常规底盘车锁板改进通知

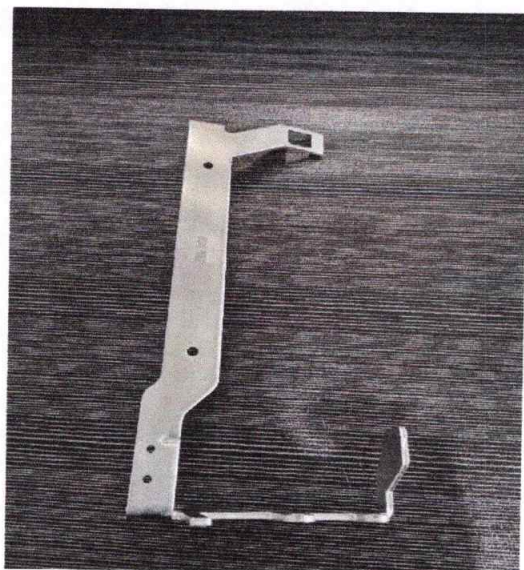
常规底盘车的锁板有现场使用人员，强制误操作会出现部分变形情况，现我司根据部分客户的建议，现在对底盘车锁板进行相关工艺改进（添加加强筋），以加强底盘车使用效果。请贵司相关部门、人员知悉，更改内容如下：

改进前

改进后

改进目的：

1. 底盘车无外观变化；
2. 减少误操作后变形风险；
3. 该点不增加销售价格。
